Estudio de Impacto Ambiental Categoría II

JARDINES DEL ESTE

SOLICITUD DE MODIFICACIÓN

Promotor: SUDAMERICANA ECO TECH, S.A.

Ilustración 1 Diseño nuevo confrontado con el diseño anterior aprobado en el EsIA Cat.II

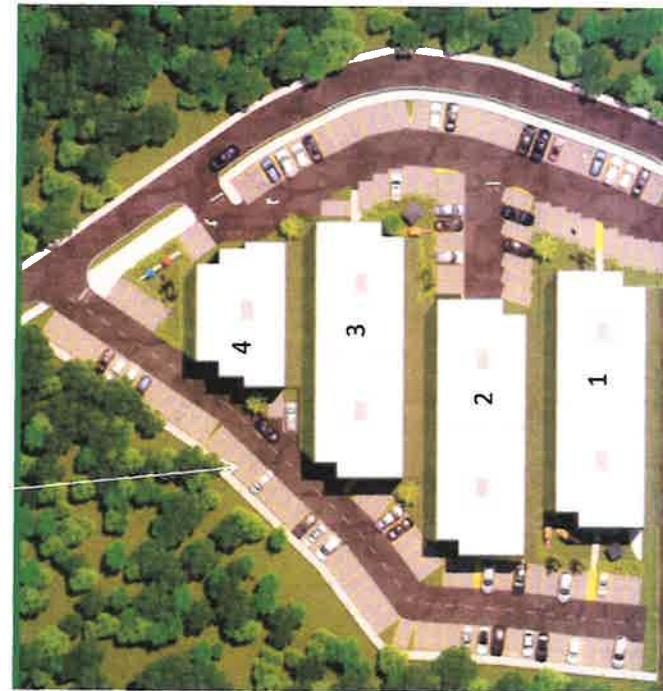
- Cinco (5) edificios de PB + cuatro (4) niveles
- Área superficial de la canalización empleada para sendero ecológico y áreas verdes
- Cuatro (4) edificios de PB + tres (3) niveles
- Área superficial de la canalización empleada para estacionamientos

Adj: mapa

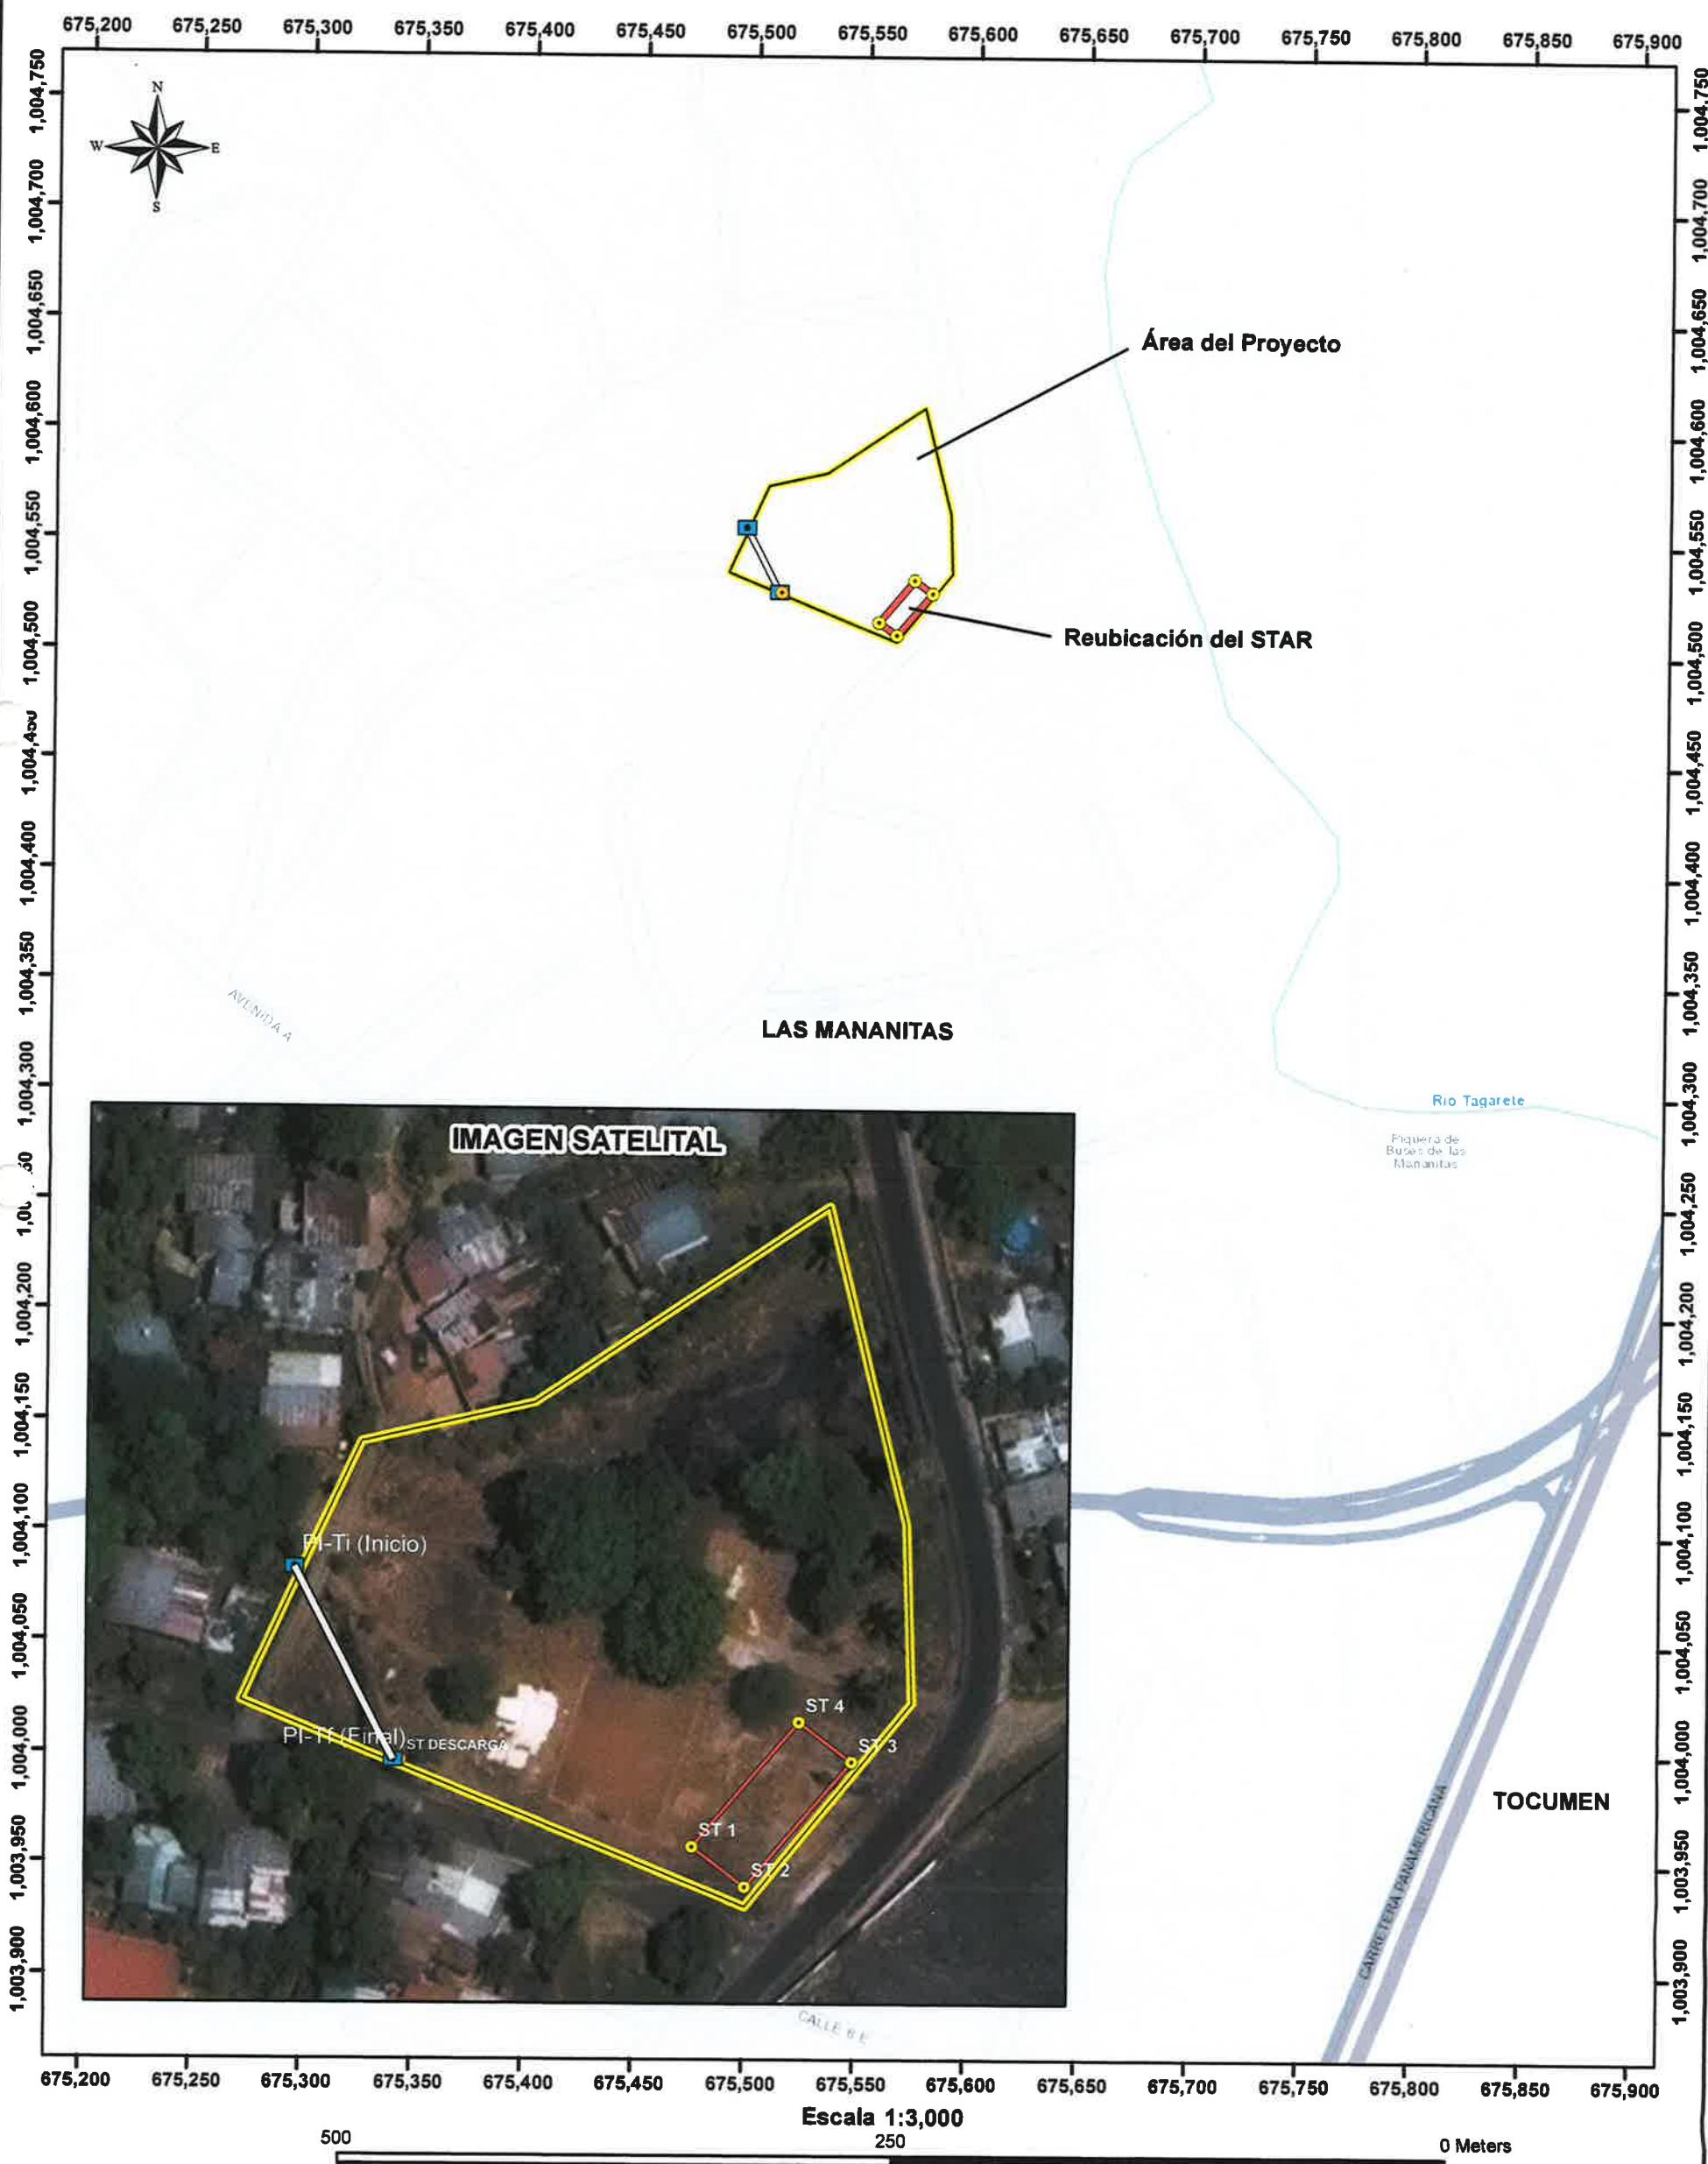
En respuesta a la nota DEEIA-0965-1612-2019, donde nos solicita la reubicación del Sistema de Tratamiento de Aguas Residuales (STAR) y su punto de descarga, para dar continuidad al trámite de modificación del proyecto Jardines del Este, promovido por la sociedad SUDAMERICANA ECO TECH, S.A., le informamos lo siguiente:

De acuerdo a los datos proporcionados, se dibujó el perímetro de la nueva ubicación del Sistema de Tratamiento de Aguas Residuales (STAR) y su punto de descarga. Dicha nueva ubicación está dentro del área del proyecto.
